MINUTA DE RESPUESTAS

3908 – MINICENTRAL HIDROELÉCTRICA LAS NIEVES

EMPRESA ELÉCTRICA CARÉN S.A. – INVOLUCRADA

MINUTA dait01-003_3908_ec_inv_r01 DIC-24

Figura 3: Tipo de torre no observada.

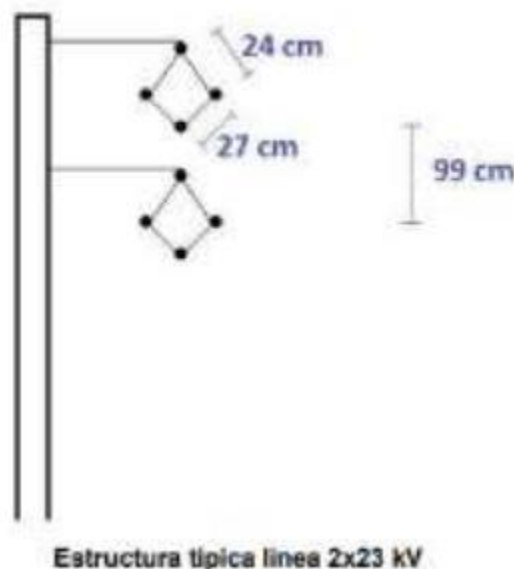
Anexo 8.10 Memorias de cálculo de los parámetros eléctricos (*.pdf): la memoria cargada no es correcta pues no considera el tipo de torre más representativo (ACc1ACc2). Por lo anterior se solicita corrección. Adicionalmente, se observa que actualmente la memoria indica que existen vanos donde los conductores son soportados por cables de acero, sin embargo, la imagen presentada (ver Figura 3) no se condice con ninguna de las estructuras presentadas en el Anexo 7.

Dicho lo anterior, considerar:

- En caso de existir vanos con y sin cable de acero de soporte (modelados como cable de guardia), es necesario que los parámetros se calculen por vano, realizando una ponderación final en base al % de distancia respecto al total de la distancia de la sección tramo. Se tendría que actualizar también el anexo 3 indicando la hoja de datos del cable de acero, al igual que los anexos 6, 7 y 8 a fin de que aparezca el tipo de torre de la Figura 3.
- En caso contrario, basta con corregir la memoria a fin de que los cálculos sean realizados considerando el tipo de torre más representativo (ACc1ACc2).
- En cualquier caso, indicar adicionalmente en la memoria corregida la resistividad del terreno considerada, la cual debe coincidir con la declarada en la FT.

Quedan rechazados los datos 1.3, 1.4, 1.5, 1.6, 1.7, 1.8, 1.31, 1.32, 1.33 hasta la corrección de la memoria de cálculo.

Respuesta: Se confirma que la figura mostrada no corresponde al proyecto, pese a ser prevista en un comienzo del desarrollo. La estructura más repetitiva es la ACc1ACc2 como se muestra en Anexo 4 actualizado, con vanos con cable mensajero así como otros de tensión mecánica reducida sin cable mensajero

Se ha actualizado la memoria de parámetros, ponderando los valores resultantes para ambas configuraciones, y los resultados han sido cargados también en forma individual
